Váš dopis zn.: elektronické podání
Ze dne: 07.07.2022
Naše zna ka: RSMSV/20220707-003/ES

Vyjá d ení k existenci sítí
provozovaných spole ností
Veolia Energie R, a.s.

Název akce:	Vybudování zpevn ěné plochy pro staveníšt kontejner u 11. ZŠ	
Lokaliza ní údaje:	Okres:	Frýdek-Místek
	Obec:	Frýdek-Místek
	Název k.ú.:	Frýdek
Zájmové území:	Vymezeno v situaci uvedené v p íloze	
Kontaktní osoba:	David Klimša	
Kontaktní údaje: tel., e-mail	732539760, davidklimsa@seznam.cz	
Platnost vyjád ení:	1 rok ode dne vyhotovení 07.07.2022

P íloha .1

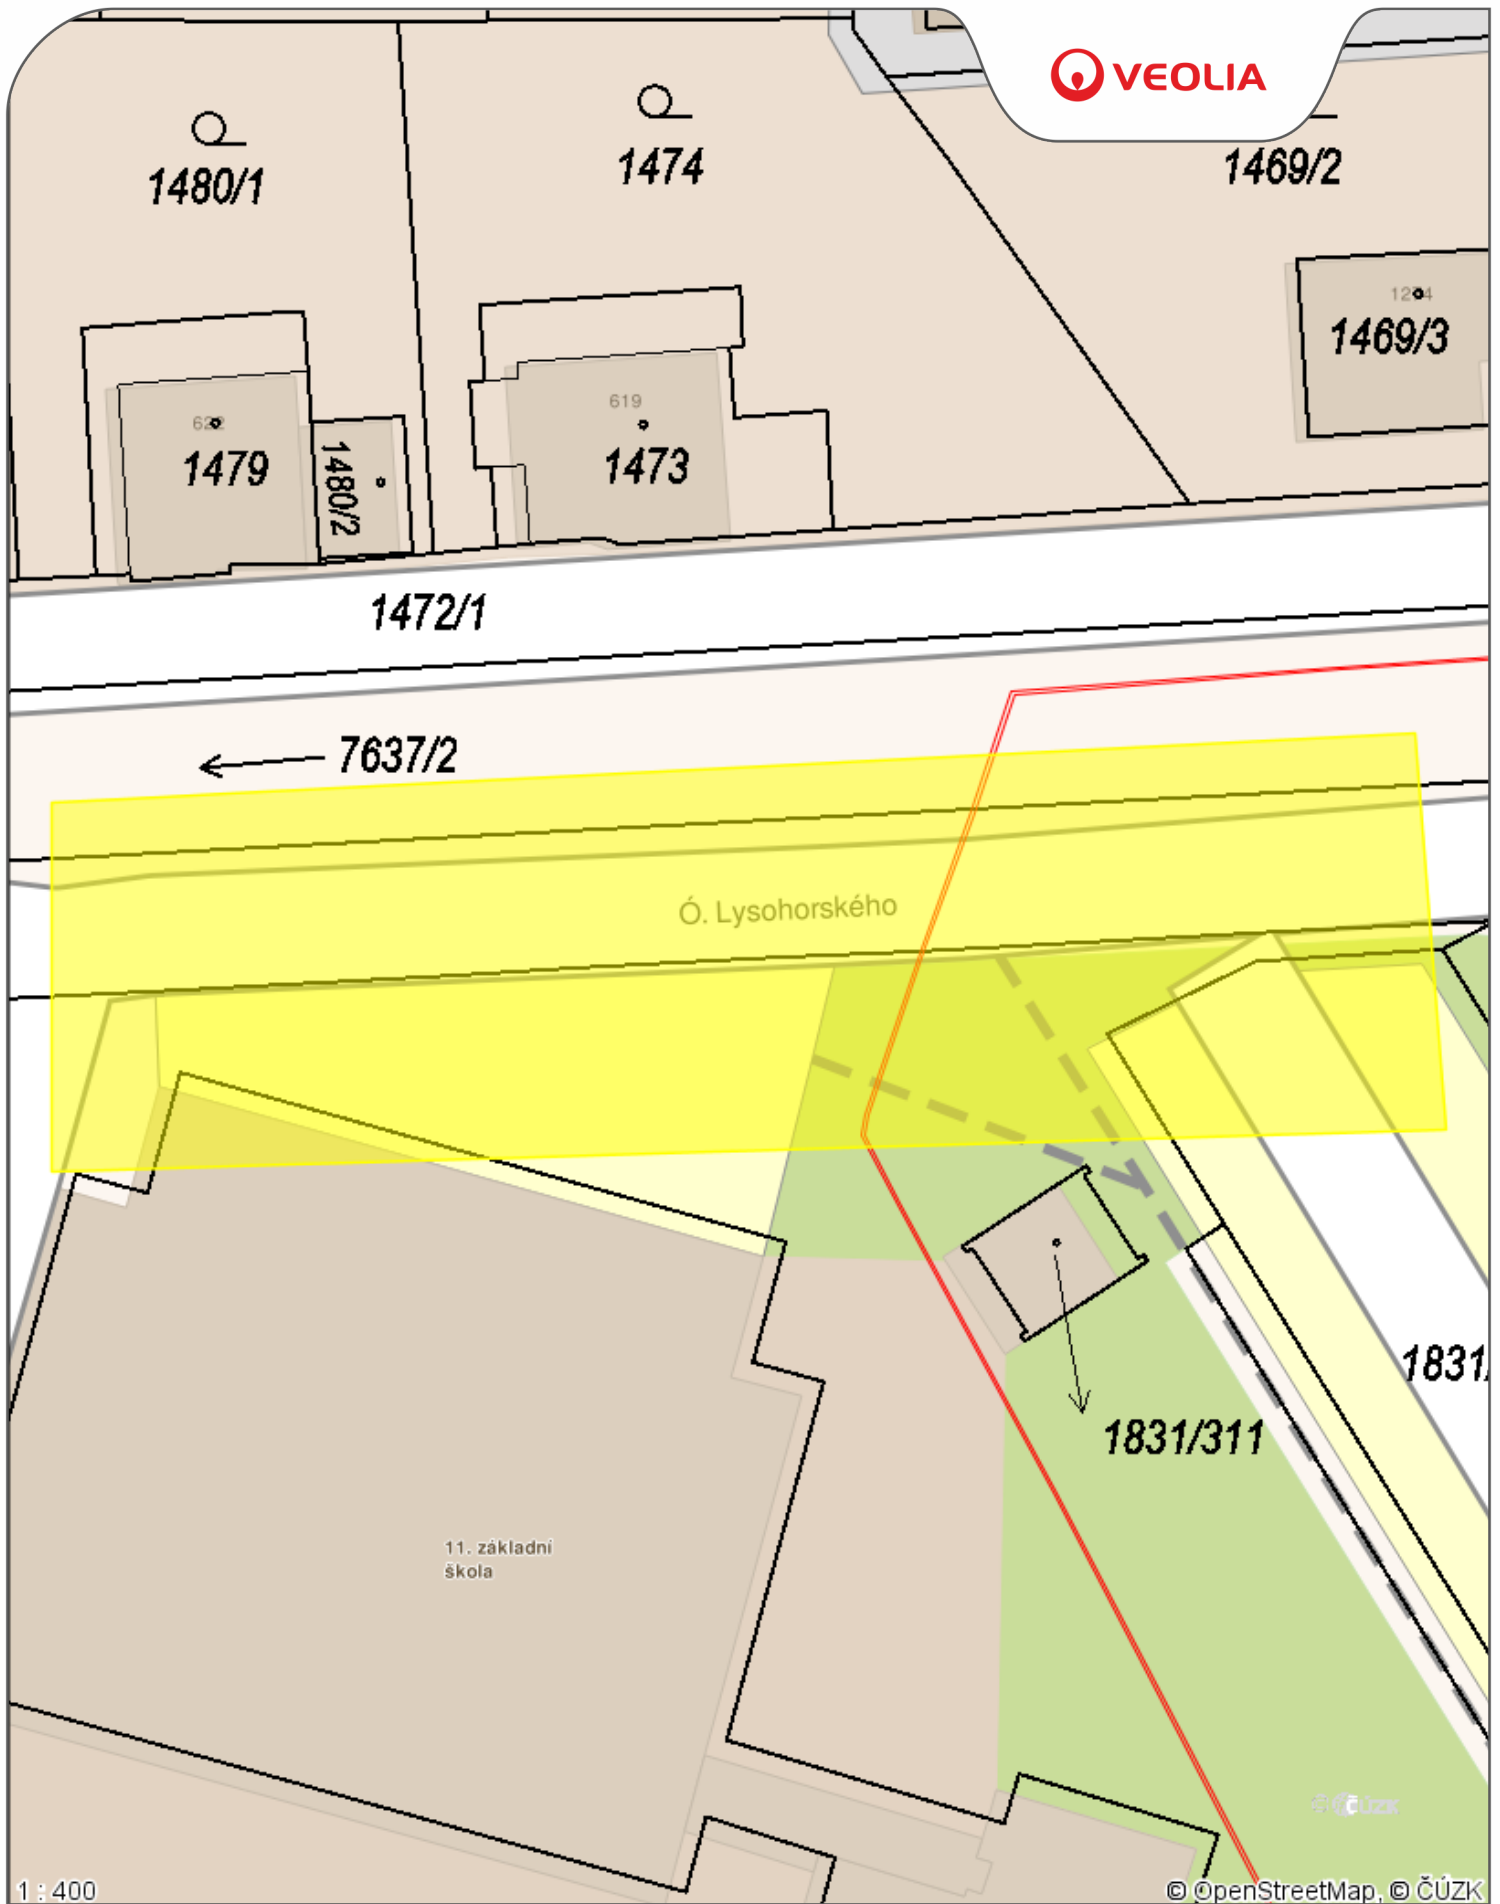
Podzemní vedení tepelných sítí

- Zemní práce do vzdálenosti 2,5 m na každou stranu od svislé roviny vedené po obou stranách teplotního zaízení budou prováděny ručně se zvýšenou opatrností, tedy bez použití mechanizačních prostředků.

Hloubku uložení našeho zaízení cca. 30 cm.

- Při souběhu nebo křížení požadujeme respektovat zákonné ochranné pásmo tepelného zaízení, tzn. zajistit odstup min. 2,5 m od jeho vnější hrany. Křížení pak požadujeme vést kolmo, mimo tělesa tepelných kompenzátorů, šachtic a nahlížecích otvorů s tím, že nové nebo překládané vedení je nutné uložit do chráněné úrovně k ochraně proti mechanickému poškození a vyšší teplotě, která v případě havárie a úniku topného média, může dosáhnout u horkovodu teploty 160°C a u parovodu 185°C. Délka chráněny musí při křížení přesahovat o minimálně 1 m přes dorysný okraj tepelného vedení na obě strany. Při souběhu doporučujeme použít chráněnou ku ve vzdálenosti 0,5 až 1 metru od okraje tepelného vedení. A to s přesahem 1 m na každou stranu od vnější hrany našeho tepelného kanálu, resp. předizolovaného potrubí. Pro plynové potrubí požadujeme splnit povinná opatření dle platné legislativy pro umístění plynového vedení v blízkosti podzemních polouzavřených dutých prostor. Při pracích v ochranném pásmu požadujeme dodržení SN 73 6006 - Výstražné fólie k identifikaci podzemních vedení technického vybavení.
